**Demande de modification du certificat
d'autorisation (N/Réf. : 3214-18-03)
du projet de parc national Nibiischii**

soumise à l'Administrateur de la CBJNQ

**Direction des parcs nationaux
Ministère des Forêts, de la Faune et des Parcs**

Québec, le 3 septembre 2019

Carte 14 : Vue aérienne du secteur du camping Albanel avant et après les modifications proposées.

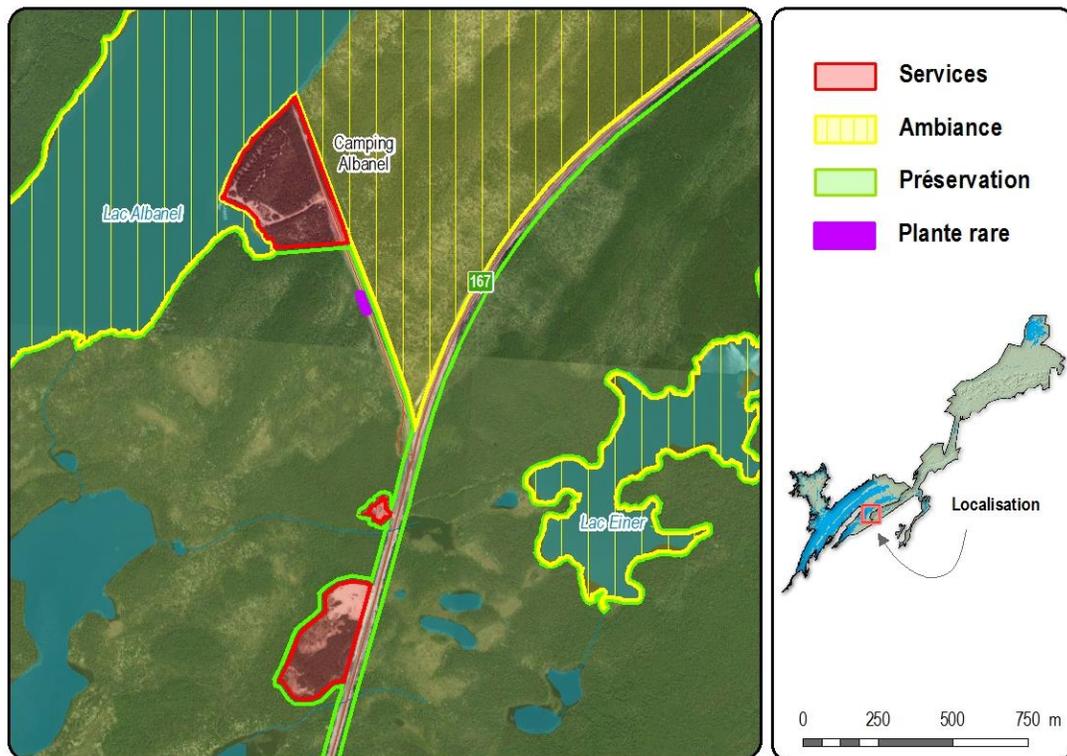
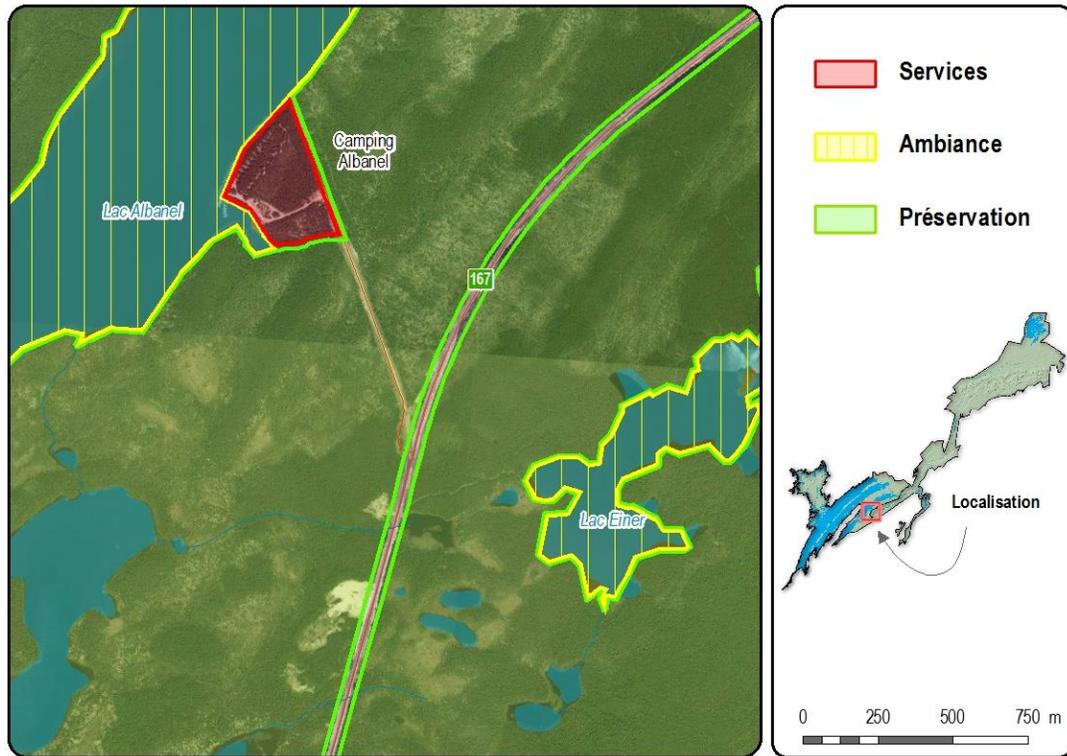
Le 8 août 2013, la DPN a fait une visite au camping Albanel et a interrogé les employés afin de connaître leurs suggestions pour l'amélioration du camping. Ces derniers ont suggéré l'agrandissement du camping puisqu'il affiche complet pendant plusieurs jours durant l'été. Toutefois, comme il n'est pas recommandé d'agrandir du côté nord, le côté sud a été envisagé. En effet, suite à des discussions avec les représentants cris du groupe de travail dont la parenté comprend le maître de trappe de ce secteur, il fut suggéré que la zone de service ne s'étale pas jusqu'à la rampe de mise à l'eau des bateaux. Cette rampe sert aux utilisateurs cris. Elle est située directement au nord du camping. Ces derniers souhaitent qu'il n'y ait pas de développement à cet endroit. L'accès à la rampe est utilisé pour l'entreposage des remorques et des véhicules qui appartiennent aux utilisateurs du territoire.

Il fut également discuté d'ajouter des zones de services pour couvrir le secteur où les déchets et l'huile de la génératrice sont entreposés. Toutefois, lors du découpage du nouveau zonage, nous avons dû tenir compte de la population de saule pseudomonticole présente à un endroit précis le long du chemin d'accès au camping.

Carte 15 : Vue aérienne du secteur du lac Kaanapitayaapiskaa (lac Carmen) avant et après les modifications proposées.

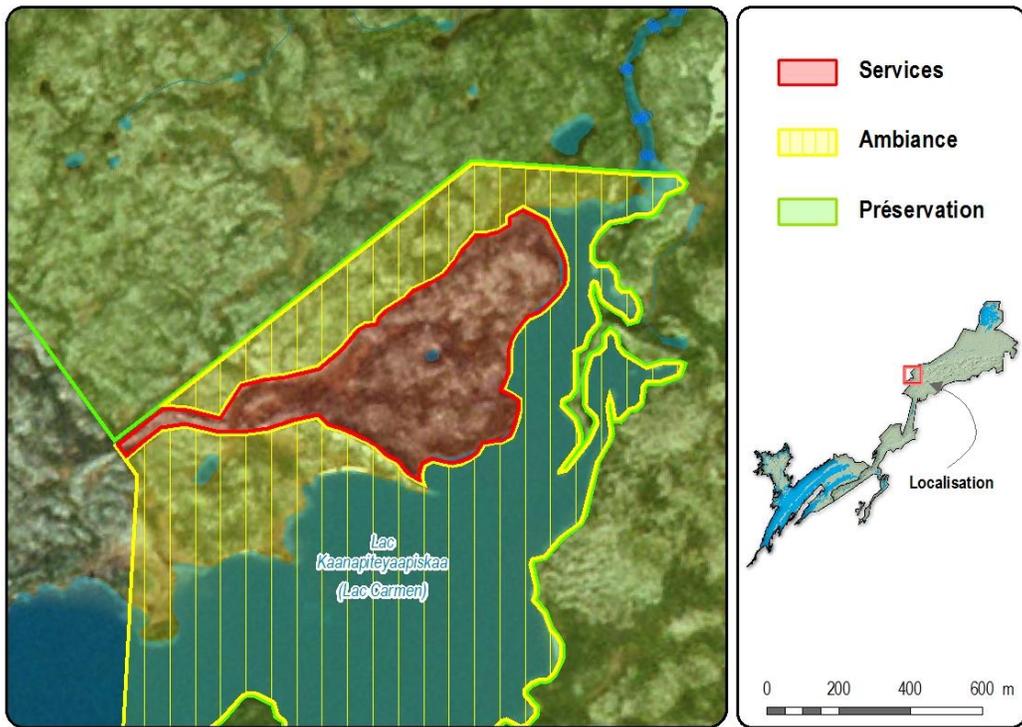
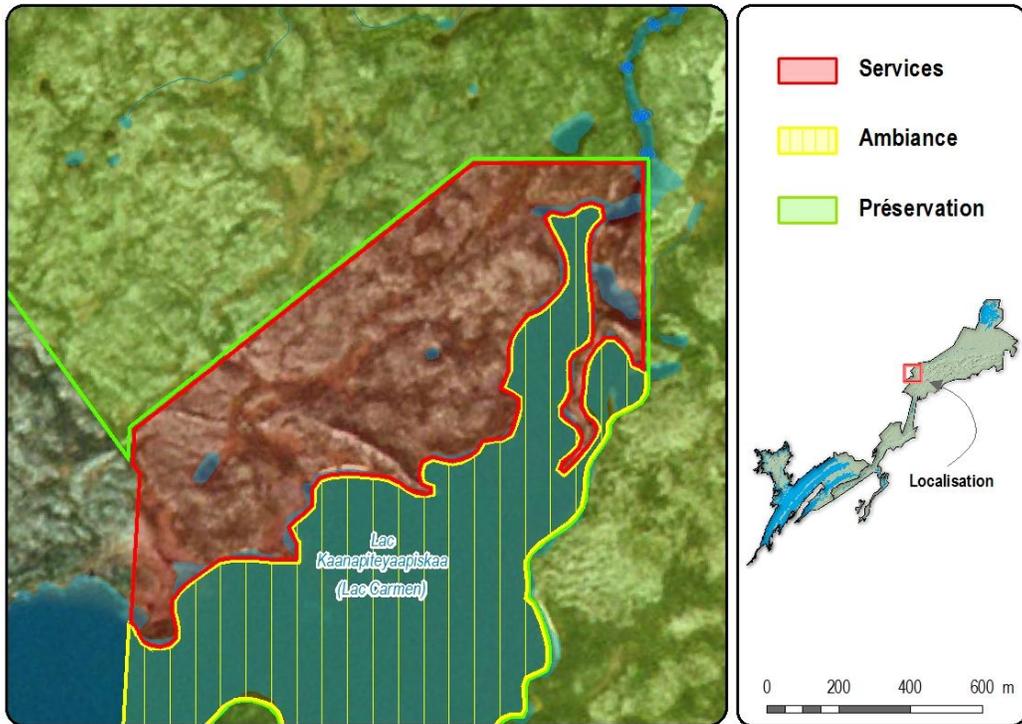
La zone de service présentée dans le plan directeur provisoire de 2005 et dans l'étude d'impact de 2011 était trop grande pour les besoins de développement du parc dans ce secteur. Nous avons donc raffiné le découpage de la zone de service à l'endroit où seraient construites les principales infrastructures. Le territoire entre la nouvelle zone de service et l'ancienne serait zoné en ambiance de façon à permettre un certain développement en périphérie de la zone de service pour soutenir les activités du parc. Ainsi il est proposé de rapetisser la zone de service au profit d'une zone d'ambiance. Cette zone de service servirait à faire un chalet d'accueil pour les visiteurs et les employés qui pourraient arriver dans les monts Otish par voie carrossable en empruntant la route 167 Nord jusqu'à 10 kilomètres avant le complexe minier Renard de Stornoway. Ces derniers bifurqueraient ensuite vers l'est en suivant un chemin qui serait construit pour accéder au parc. Ce chemin permettrait ainsi de franchir les 25 km qui séparent la route 167 Nord de la zone de service du lac Carmen. Les clients plus fortunés pourraient prendre l'avion jusqu'à la piste d'atterrissage du complexe minier (avec autorisation préalable des gestionnaires de la piste) et ensuite emprunter la voie carrossable pour se rendre au parc.

Carte 16 : Secteur du lac Pluto ouest avant et après les modifications proposées.

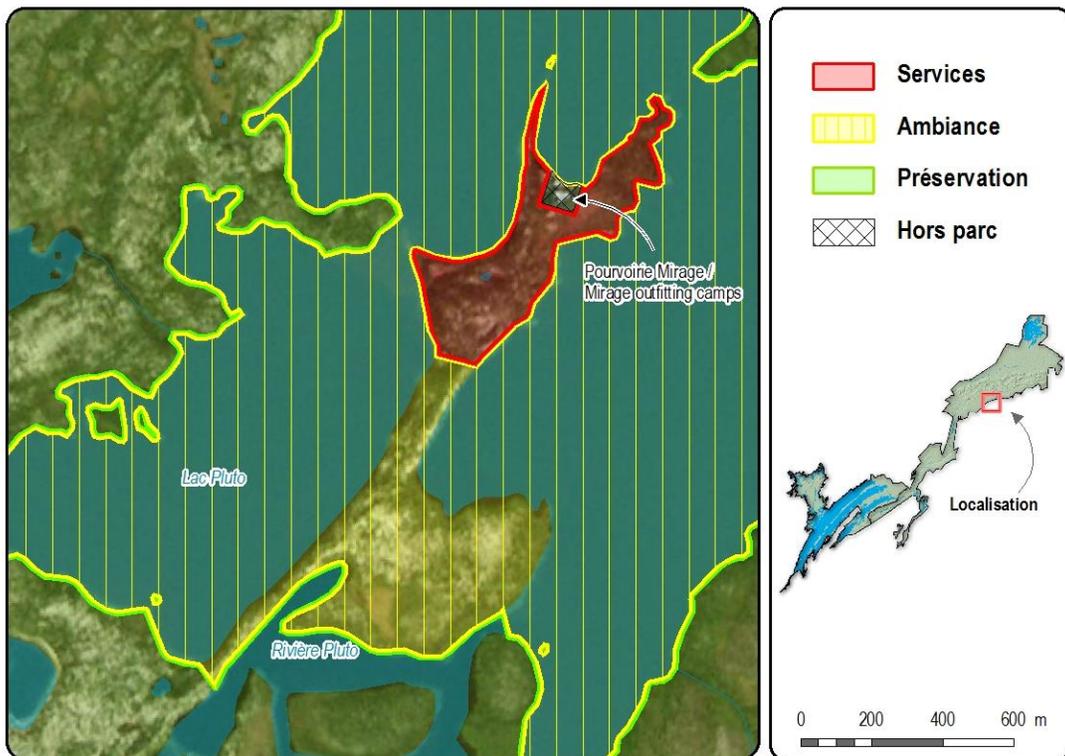
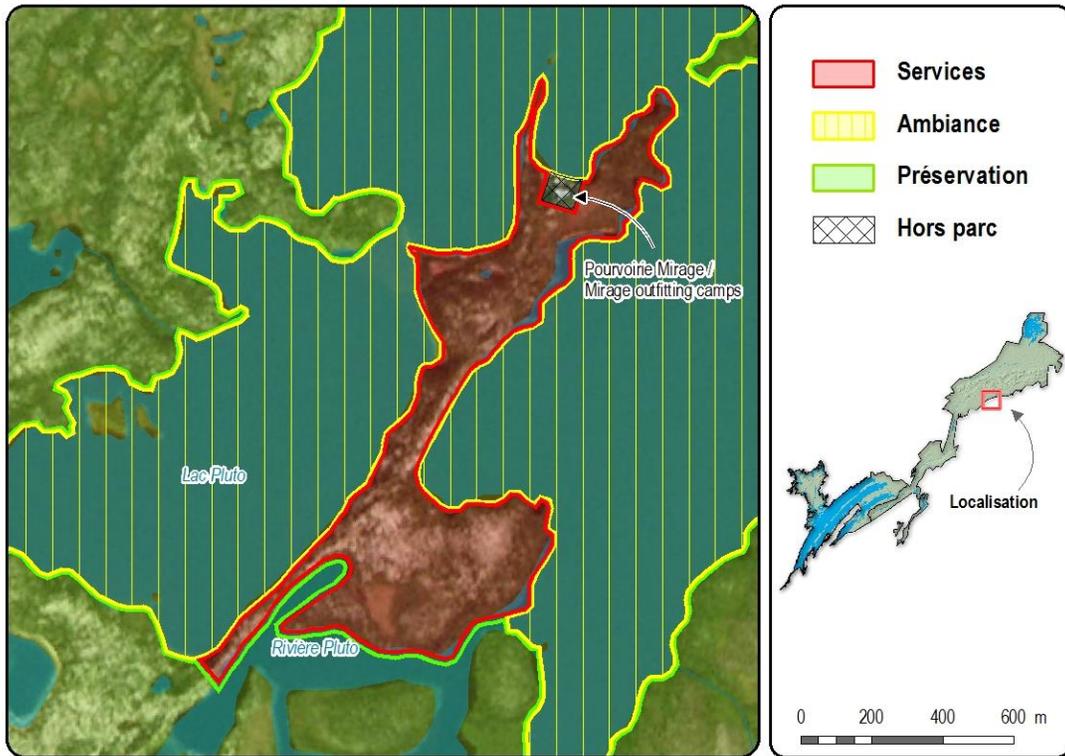
Le lac Pluto est au cœur des monts Otish. Le secteur en question est situé à l'extrémité sud-ouest du lac, à l'endroit où se trouve un des camps du maître de trappe et plusieurs bâtiments à l'abandon qui appartiennent à la pourvoirie Mirage (cartes 16).

Carte 17 : Secteur du lac Pluto est avant et après les modifications proposées.

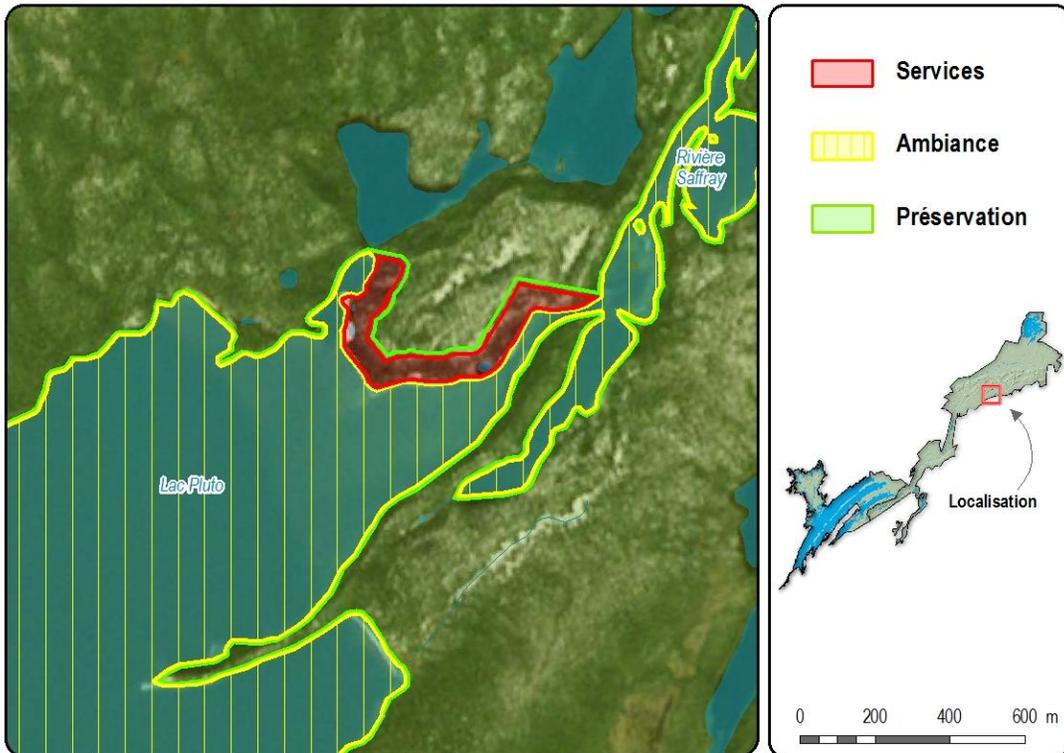
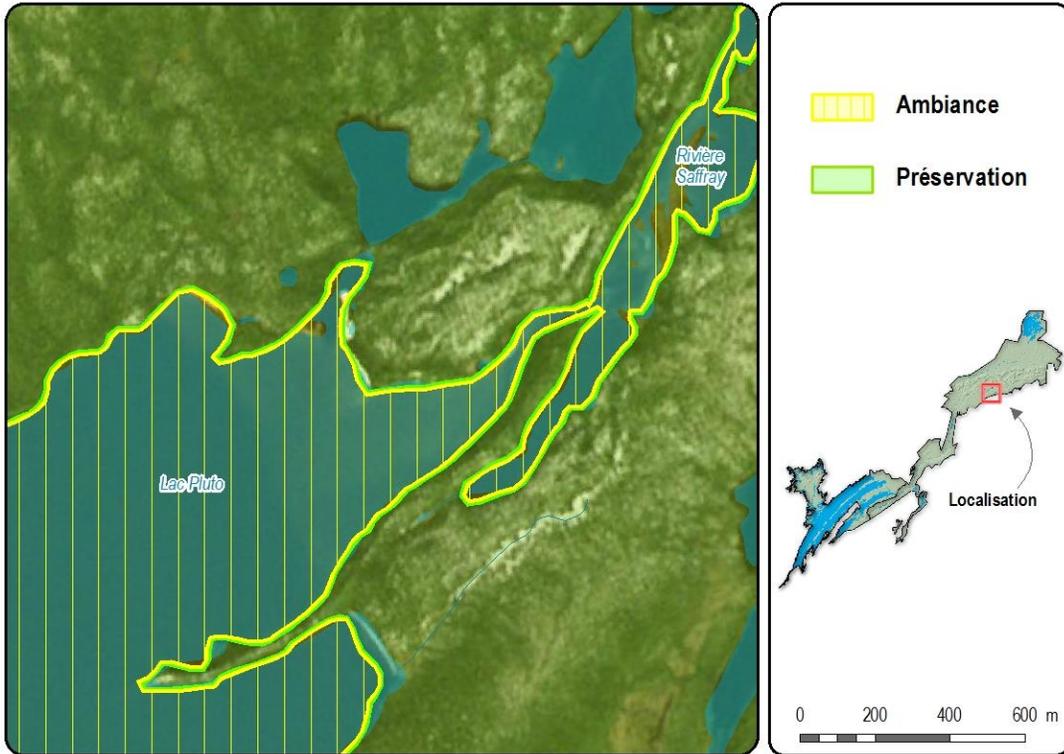
Le lac Pluto est situé au cœur des Monts Otish (cartes 17).

Carte 18 : Secteur du lac Shikapio avant et après les modifications proposées.

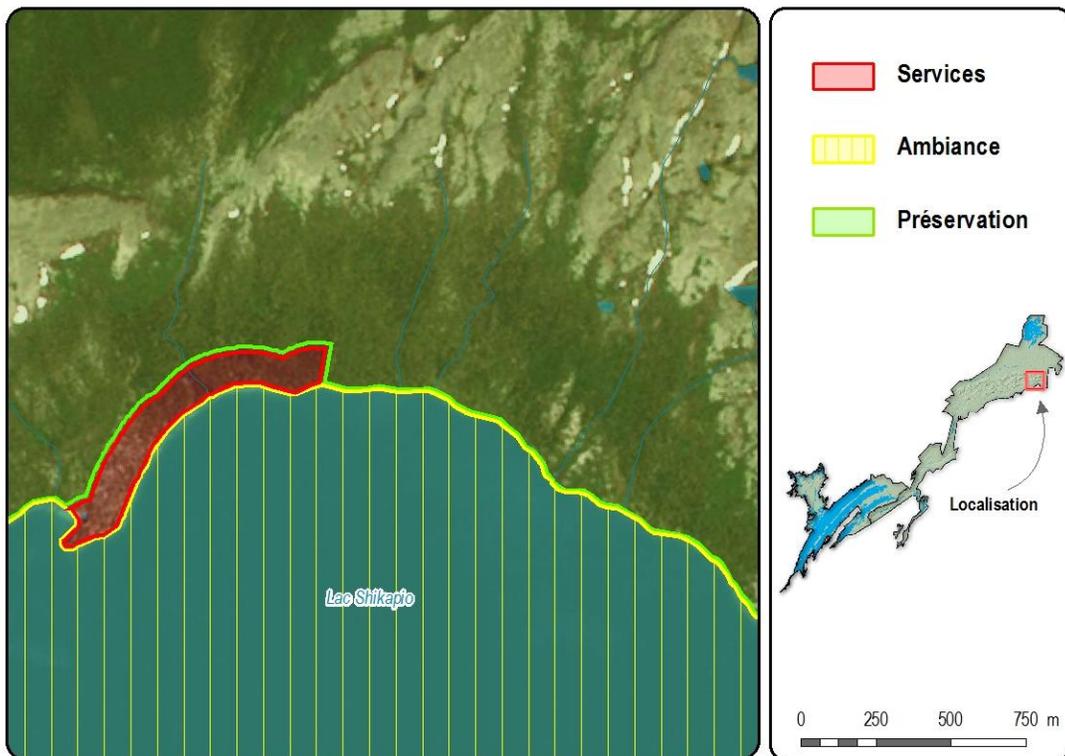
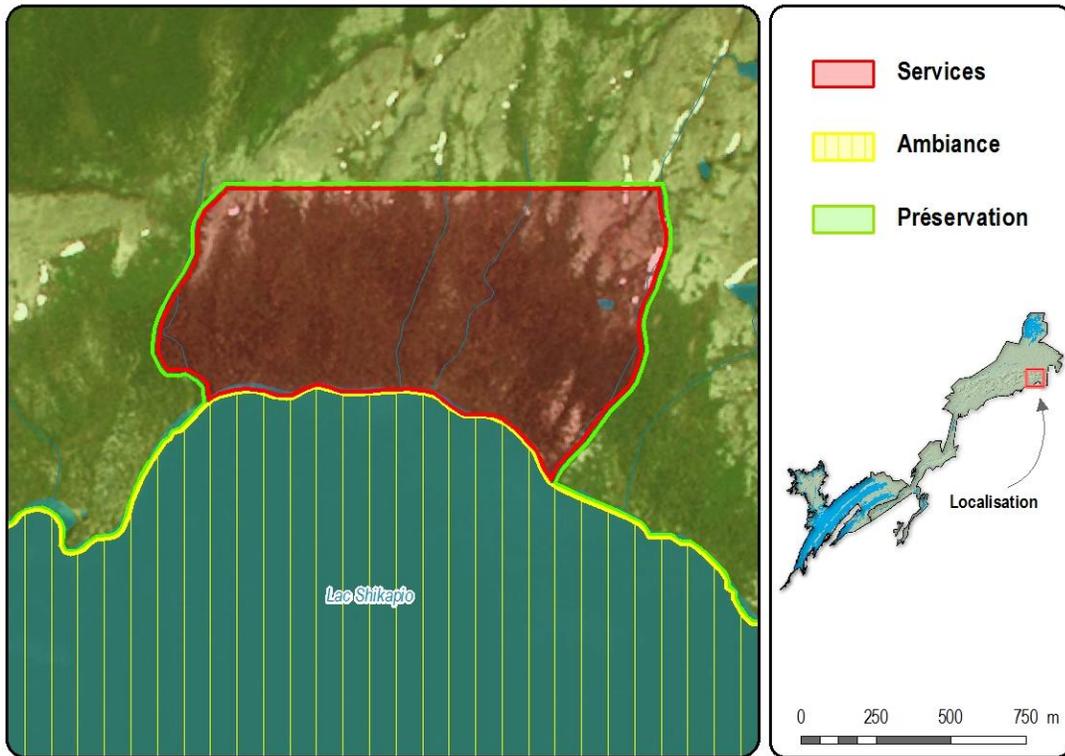
Le lac Shikapio est situé au cœur des monts Otish. Il est entouré de majestueuses montagnes (cartes 18).
